Servicemelding

Produkt: VK63	Servicemeldingsnr: 4300-S001	Ver: 1
------------------	---------------------------------	-----------

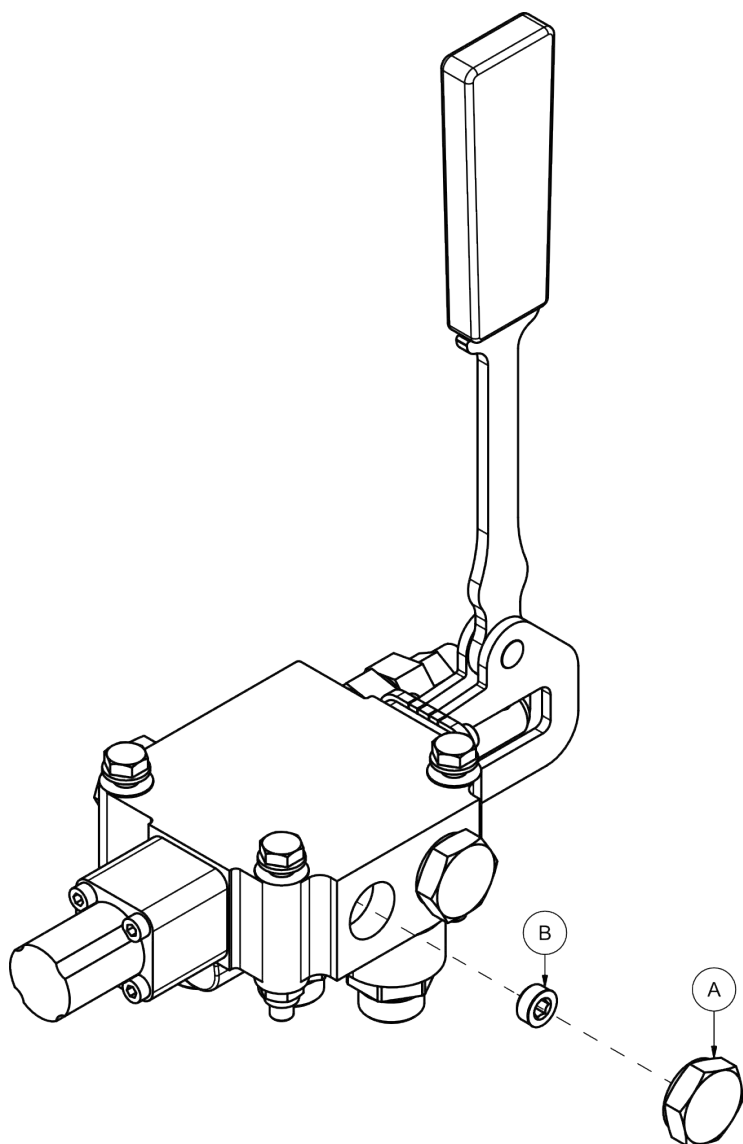
Traktoren arbeider tungt, lukket senter hydraulikk (John Deere)

1. Traktoren har lukket senter hydraulikk.

1. Montere en videreføringsplugg i ventilen.
 - Artikelnummer 2957435

Plugg A skrues ut, og videreføringsplugg B skrues inn. Sett plugg A tilbake.

Denne endringen sperrer for gjennomløp til traktorhydraulikken og gjør at traktorer med lukket senter hydraulikk kan bruke vedklyveren.
